PROPUESTA DE DICTAMEN TÉCNICO

SOLICITUD DE REVISIÓN 62 DE LAS ESPECIFICACIONES TÉCNICAS DE FUNCIONAMIENTO DE C. N. TRILLO. PROPUESTA PME 4-13/01

1.1 Solicitante: Central Nuclear de Trillo.

Solicitud de revisión de las Especificaciones Técnicas de Funcionamiento (ETF).

Sistema de vapor principal de C.N .Trillo

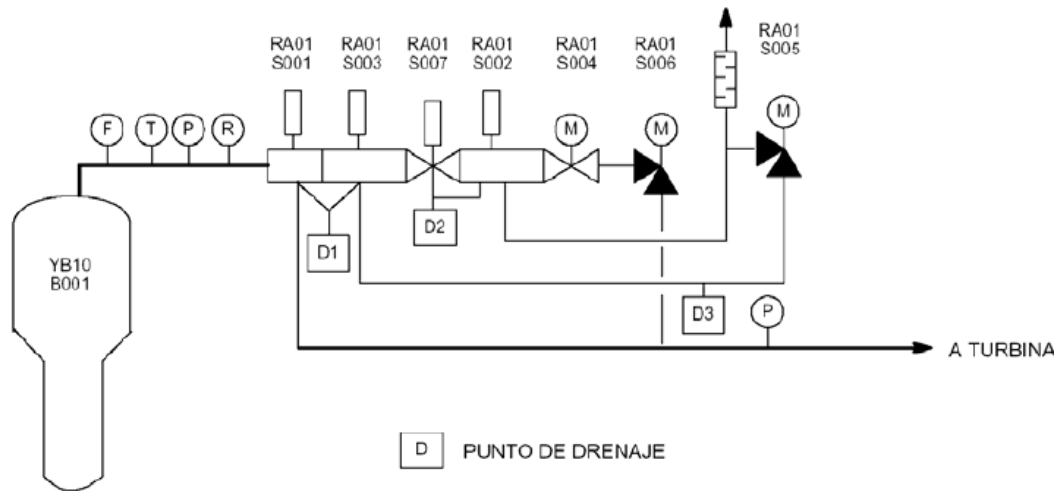
El vapor producido en los generadores de vapor se conduce desde cada uno de ellos a la turbina de alta presión pasando por la estación de válvulas. En esta estación de válvulas hay un conjunto de válvulas que realizan funciones de seguridad y operativas.

El siguiente esquema contiene las válvulas más relevantes en dichas estaciones de válvulas que tienen funciones de seguridad. El vapor que sale de cada uno de los generadores de vapor se encuentra con las siguientes válvulas de cada una de las estaciones de válvulas:

- Válvula de aislamiento de vapor principal (RA01/02/03-S001). Estas válvulas se encuentran abiertas y cierran por señal de aislamiento de vapor principal, que se produce por ejemplo en el caso de accidente de rotura de vapor principal. El accionamiento de estas válvulas se realiza por medio del propio medio (vapor principal) o por medio de un sistema neumático de aire comprimido.
- Válvula de aislamiento de alivio (RA01/02/03-S003) con su válvula de control de alivio asociada (RA01/02/03-S005). La válvula de aislamiento de la de alivio tiene como función cerrar para evitar una caída de presión en los generadores de vapor si la válvula de alivio fallara y abriera. El accionamiento, al igual que en la válvula de aislamiento de vapor principal, se realiza por el propio vapor principal o por un sistema neumático de aire comprimido.

A continuación, con objeto de evitar sobrepresiones en el sistema de vapor principal tenemos las válvulas de aislamiento de la válvula de seguridad (RA01/02/03-S007) y las válvulas de seguridad (RA01/02/03-S002). Las de aislamiento que se encuentra en operación abiertas, cierran en caso de fallo de las de seguridad y su accionamiento se realiza por el propio vapor principal o por un sistema neumático de aire comprimido.

El esquema de los cambios con la modificación de diseño es el siguiente:

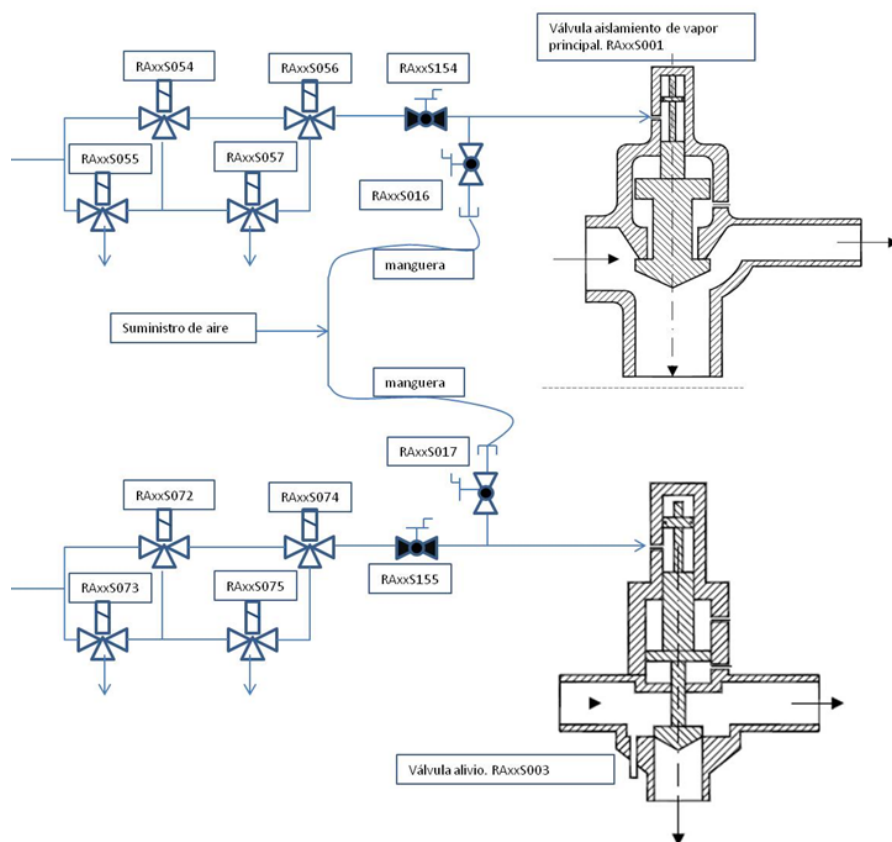
Los sistemas neumáticos para el accionamiento de las válvulas de aislamiento de vapor principal y de aislamiento de la válvula de alivio necesitan alimentación eléctrica para poder funcionar. Con la modificación de diseño asociada a esta propuesta de modificación de las ETF PME 13/01, se instalan nuevas válvulas manuales de aislamiento, válvulas de corte, mangueras y un sistema de botellas de aire comprimido, de forma que las válvulas de aislamiento anteriores se puedan abrir en el escenario “más allá de la base de diseño” de pérdida total de corriente alterna y una vez se hayan agotado las baterías de corriente continua. Con esta modificación se puede mantener la función de seguridad de refrigeración del núcleo evacuando calor a través de los generadores de vapor durante más tiempo si se pierden todas las fuentes de suministro eléctrico.

La evaluación ha analizado la posición en la que deben encontrarse las nuevas válvulas manuales de aislamiento RA 01/02/03 S154 del sistema neumático de actuación de las válvulas de aislamiento de vapor principal y las RA 01/02/03 S155 del sistema neumático de actuación de la válvula de aislamiento de alivio de vapor principal. Las primeras (RA

01/02/03 S154) deben encontrarse enclavadas abiertas ya que el sistema neumático de las válvulas de aislamiento de vapor principal tiene que permitir el cierre de estas válvulas en el caso de rotura de tubos de un generador de vapor. Para las segundas (RA 01/02/03 S155) no hay requisitos en cuanto a su posición porque su posición y la del sistema neumático de actuación es irrelevante desde el punto de vista de la seguridad, ya que la función de las válvulas de aislamiento de alivio de vapor principal es a la apertura y la actuación corresponde a un conjunto de válvulas solenoides. Por lo tanto, estas válvulas (RA 01/02/03 S155) del sistema neumático auxiliar de las válvulas de aislamiento de alivio de vapor principal se incluye por completitud en las tabla de las ETF pero no tiene requisitos.

También se han revisado los requisitos de vigilancia y las acciones relativas a las válvulas manuales de aislamiento que se incluyen en la ETF propuesta y que el procedimiento correspondiente para el control de los enclavamientos administrativos de válvulas incluye las nuevas válvulas de aislamiento. La posición de las nuevas válvulas se vigilará con periodicidad trimestral y antes del arranque en modos 4 y 5.

La conclusión de la evaluación sobre las PME 13/01 es satisfactoria.
